**Autorité environnementale**

**Avis délibéré de l’Autorité environnementale  
sur l’aménagement d’une zone d’activité  
économique (ZAE) et d’un site de production de  
ballons dirigeables à Laruscade (33)**

**n°Ae : 2023-100**

Avis délibéré n° 2023-100 adopté lors de la séance du 19 octobre 2023

Figure 8 : Cartographie des zones humides effectives impactées selon leur système hydrogéomorphologique (Source : dossier)

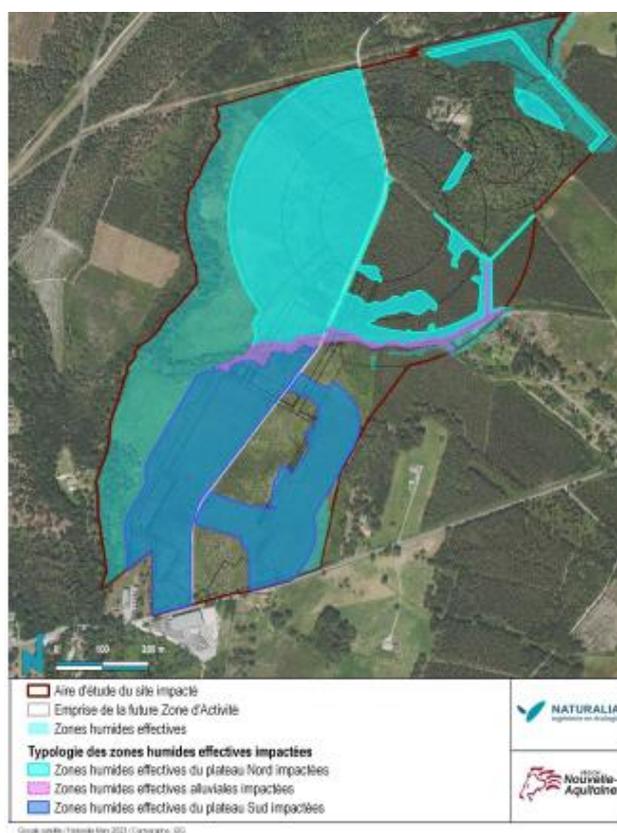
Au final, les incidences brutes sur les sites Natura 2000 sont estimées faibles par le dossier, sauf pour la « *fragilisation des populations d'espèces d'intérêt communautaire* » par « *destruction d'espèces d'intérêt communautaire à l'origine de la désignation des sites Natura 2000* » qualifiées de « moyen », ce qui au vu des impacts sur les zones humides (cf. figure 8) apparaît largement sous-estimé.
